Detaljregulering for Karivollen – ny politisk behandling

Rådmannens innstilling

Utvalg for plan og utvikling vedtar å legge forslag til detaljregulering for Karivollen ut til begrenset høring med følgende endringer:

Figur 1. Planutvidelse ved gnbr. 52/25

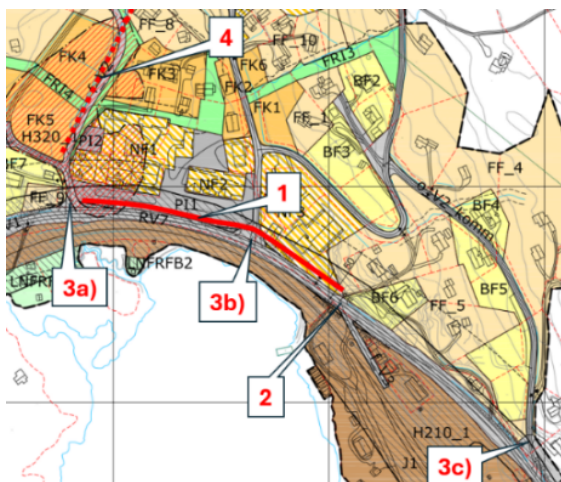
Innsigelsen fra NVE er nå trukket (brev av 24.06.25) etter ytterlige avklaring fra planfremmer, inkl. et revidert reguleringskart. NVE hadde innsigelse til planforslaget blant annet fordi tiltakene i og langs bekken ikke var tilstrekkelig vurdert, beskrevet eller sikret. Løsningen som har ført frem til at NVE har trukket innsigelse innebærer en utvidelse av planavgrensningen mot øst (delvis innenfor naboeiendom gnbr. 52/25), og dette utløser behov for en begrenset høring før 2. gangs behandling.
